『福島県原子力発電所安全確保技術検討会が取りまとめた8項目の要求事項』に対する検討状況について

東京電力ホールディングス株式会社

図 フィルタユニット構成

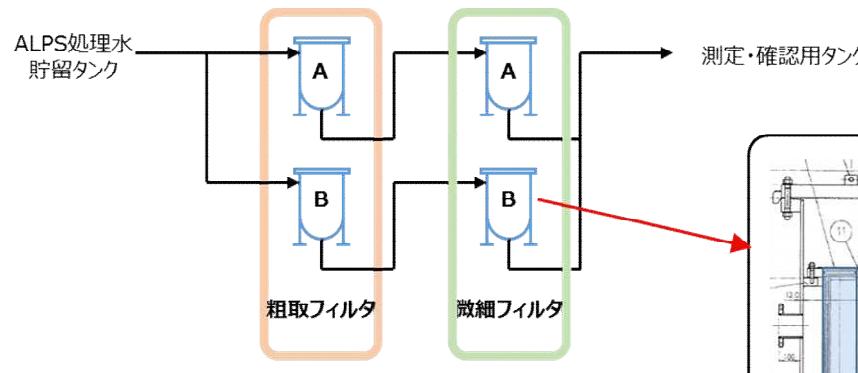
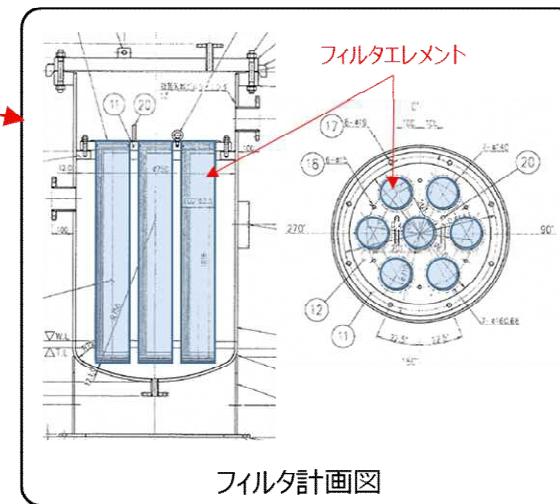
測定・確認用設備（K4タンク群）における測定試料の均質化については、水に溶けない粒子状の放射性物質を考慮して循環・攪拌の運用管理を行うとともに、排出後のタンク底部の残水や沈殿物の残存の影響を適切に監視すること。

- 測定・確認用設備での循環攪拌の効果は、粒子状放射性物質の粒径によって変わる可能性がある。ALPSでの処理直後において小さい粒子であっても、長期間の貯留中に凝集して大きな粒子に変化している可能性もある。測定・確認用設備での試料採取においては処理水の性状変化に注意すること。（令和3年度第9回廃炉安全監視協議会）
- タンク連絡管より低位のタンク底部の残水や沈殿性の放射性物質の残存の影響への処置・対策については充分検討すること。（令和3年度第9回廃炉安全監視協議会）
- タンク内のALPS処理水の放射能濃度の均質化は、希釀後のトリチウム濃度を評価する前提となる必須のものである。循環攪拌運転時間は実証試験結果を踏まえて十分に検討し運転手順に定めること。（令和3年度第9回廃炉安全監視協議会）

- 多核種除去設備における処理の過程においてフィルタ処理を行っており、処理水に固体状の物質はそもそも含まれない設計。
- また、測定・確認用タンクの底部については、定期的な清掃を実施。
- さらに、貯留タンク等から測定・確認用設備（K4タンク群）に受け入れるまでの移送ラインにフィルタユニットを設置することで、測定・確認用タンクへの固体状物質の流入を防止する設計。
  - 貯留タンク等から測定・確認用設備（K4タンク群）までの移送ライン・フィルタユニットは現在検討中。
  - フィルタユニットの主な仕様は以下の通り。
    - フィルタユニットは「粗取フィルタ」と「微細フィルタ」を直列配置した構成。
    - フィルタエレメントの交換により、捕集するSSの状況に応じてろ過精度を変更できる設計。

## 要求事項③に対する検討状況 希釈用海水のスクリーン室・ポンプ室

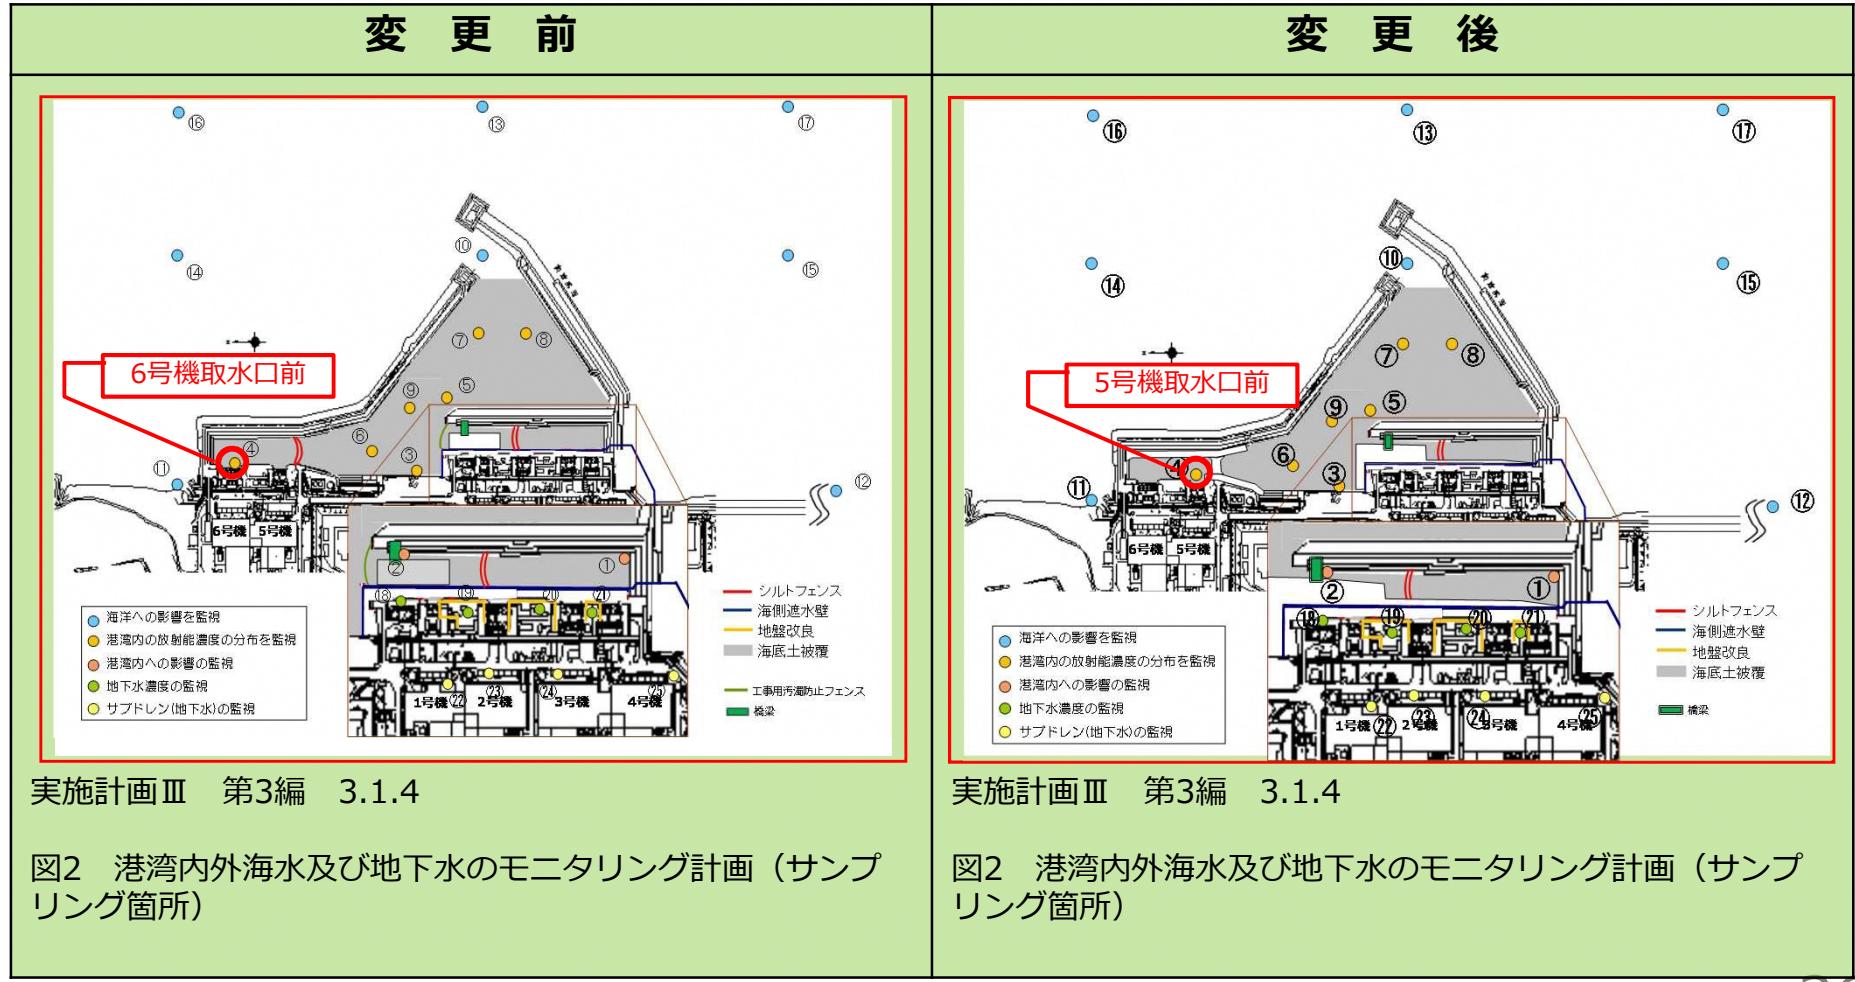
希釈用海水の取水については、5/6号機取水路開渠の放射性物質が混入しないよう、運用開始までに除去等の対策を講じるとともに、取水した海水に含まれる放射性物質の濃度を定期的に監視すること。

- 港湾内の海水モニタリングの結果海水中のセシウム濃度は1Bq/Lを超えていていることを考えると、生物濃縮が心配される。港湾内の汚染された海水をわざわざ沖合に放出しているという風評に繋がりかねないので、取水に当たっては十分配慮すること。（令和3年度第5回技術検討会）
- 希釈に使う海水の濃度は、環境(外洋海水濃度)と同じレベルでないといけない。希釈海水の取水においては港湾内の放射性物質を流入、混入させないように最大限の処置や配慮をすること。（令和3年度第6回技術検討会）

- 希釈用の海水を取水するための工事として、スクリーン室およびポンプ室の清掃を実施。

起動的対応で使用する機器類

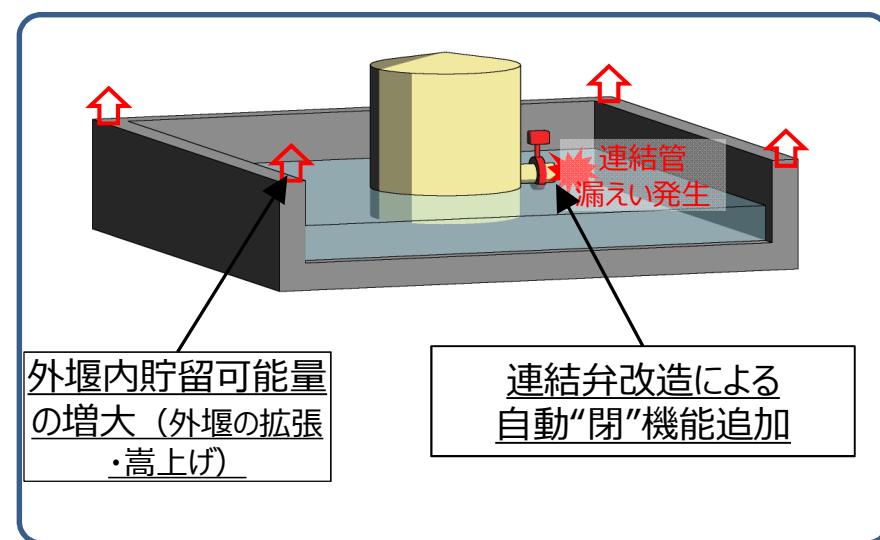
処理水の漏えいや意図しない放出などの異常発生に備え、影響低減のための機動的対応を迅速かつ確実に実施できる手順書の整備、訓練による対応力の向上に努めること。また、機動的対応における時間的余裕を確保するため、設備面における重層的対策を講じること。

- 設備機器が耐震重要度分類「Cクラス」で設計される等、非常時に設備が損傷する前提とした備えが必要と理解している。測定・確認用設備の連結弁からの漏えいに関連して、「連結弁の閉時間は、漏えい箇所数にもよるが、弁1個の閉時間は5分～10分程度と想定」としている一方、「連結管が完全に破断した場合等、弁近傍への接近が困難なことも想定され、時間を要する可能性もある」と認めているように、対応に困難がともなうことが予想される。様々な場面を想定した対応マニュアルが必要である。また、その対応が実行可能かどうか、対応者の力量向上を含めて検証するべき。（令和3年度第9回廃炉安全監視協議会）
- 地震による測定・確認用タンクの滑動により連結管等が損傷し、タンク内包水が漏えいした場合、タンク堰内（貯留面積2,210m<sup>2</sup>）には全てのタンク内包水量（35,000m<sup>3</sup>）は貯留できない。タンク堰の高さはタンク1基分1,000m<sup>3</sup>貯留すると50cm位であり、タンクからの漏えい水が堰を溢水しないようにするため緊急対応（タンク連結弁を閉止することや堰内漏えい水の排水処理等）が必要である。（令和3年度第6回技術検討会）
- タンクから処理水が漏えいした場合の気中被ばくの評価を0.4μSvとしている。処理水を2週間で回収することを前提としているが、堰外に漏えいすることも考えられるため、それは不可能である。気中被ばくの評価は過小評価である。（令和3年度第6回技術検討会）

- 震度5弱以上の地震発生時、連結弁が開状態となっているタンクについて、優先的に現場確認を行い、漏えいが確認された場合は速やかに連結弁を閉とする。
- 地震により耐震Cクラスのタンク等が損傷し、貯留水が敷地外へ著しく漏えいすることを防止するために基礎外周堰を設置する。当該堰については耐震Bクラスとし、Bクラスの構築物に要求される水平方向設計震度に対して、必要な強度を確保する。
- 貯留水が漏えいし、基礎外周堰内に溜った場合には、仮設ポンプ・高圧吸引車等にて漏えい水の回収を行う。回収した漏えい水は、健全なタンク・建屋に排水を行う。
- 機動的対応で使用する機器類等は既に配置しており、これらも適切に維持管理していく。
